KLAIPĖDOS MIESTO SAVIVALDYBĖS ADMINISTRACIJA

DĖL KLAIPĖDOS MIESTO BENDROJO PLANO SPRENDINIŲ

DĖL LAS KLAIPĖDOS APSKRITIES ORGANIZACIJOS NEPRITARIMO KLAIPĖDOS MIESTO BP SPRENDINIAMS

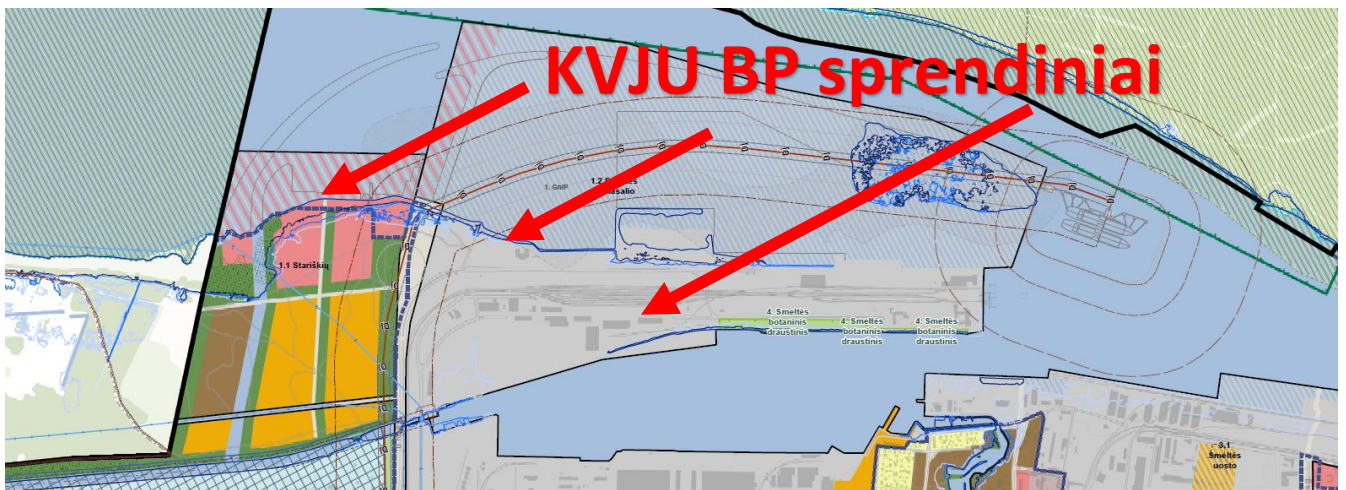
b) **Kuršių marių pakrantės.** BP sprendiniuose Stariškių pcentris formuojamas įgyvendinant BP koncepcijos nuostatas.

Pirmiausia, jis orientuotas į pietinėje miesto dalyje gyvenančių klaipėdiečių poreikius turėti artimą civilizuotą ir pilnavertę rekreacinę aplinką, kurios šiuo metu nėra ir kuria turi šiaurinės dalies gyventojai. Pcentryje vyrauja specializuotų kompleksų funkcinė zona.

KVJU bendrojo plano sprendiniai, numatantys vystyti pietinę uosto dalį ir formuojantys kietas krantines, galutinai nukerta visas prieigas prie marių. Todėl:

- išnaudojant vienintelę galimybę **užkirsti kelią galimai ir teoriškai įmanomai uosto ekspansijai į pietinę dalį**, ir amortizuojant miesto dalyje gyvenančių klaipėdiečių poreikius turėti artimą civilizuotą ir pilnavertę rekreacinę aplinką, BP sprendiniuose numatytas civilizuoto **specializuoto komplekso vystymas ne privačių sklypų sąskaita**.

- Tam, kad būtų **užtikrintas bent minimalus pcentrio gyvybingumas**, jame numatyta miesto centro dalies funkcinė zona, kurioje galima gyvenamoji statyba.

- Stariškių pcentris yra **priskirtas prioritetingo vystymo teritorijoms**, kurios atitinka kryptingas ir nuoseklias miesto ambicijas siekti kompleksiško ir kokybinio pokyčio, sudarant sąlygas darniai Valstybės teritorijos raidai ir nuoseklios politikos įgyvendinimui.

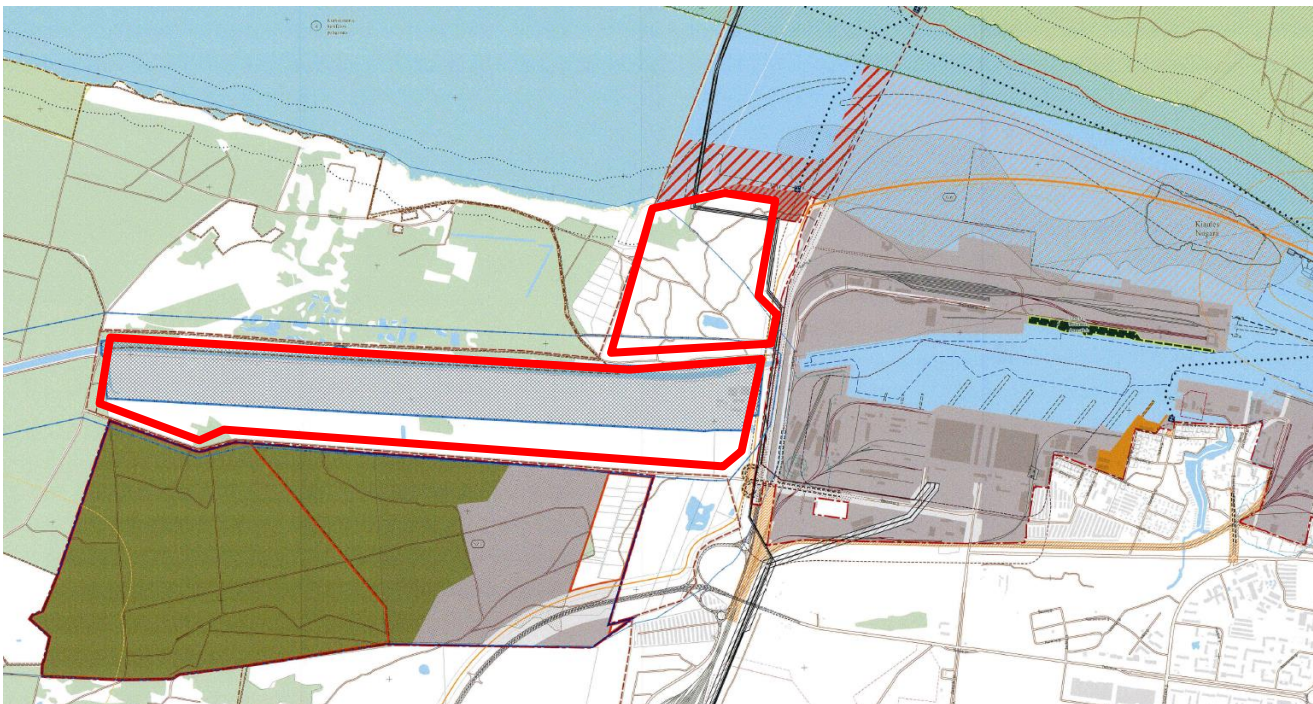
Siūlymas nevystyti pietinio pcentrio ir palikti jį, atseit, žalią, deleguoja aiškią žinutę uostui kuo skubiau imtis valstybinės reikšmės projekto dėl uosto tolimesnio vystymo pietų kryptimi, kol nesuvalgys visos miesto teritorijos kartu su Vilhelmo kanalu ir visa vandenviete.

Pcentris (numatyta urbanizuoti teritorija) ir jo priskyrimas prioritetingo vystymo teritorijoms yra **vienintelis saugiklis** sustabdyti uosto plėtrą pietų kryptimi. Pažalintos teritorijos nieko šiuo atveju nereikštų. Visiškai

nieko. O valstybinės reikšmės statuso prisiskyrimas pagal šiuo metu galiojančią teisinę bazę yra labai paprastas. Deja.

O KVJUD bendrojo plano sprendiniai yra gana sėkmingai parengti tokiai galimai invazijai, nes jiems kai ko trūksta:
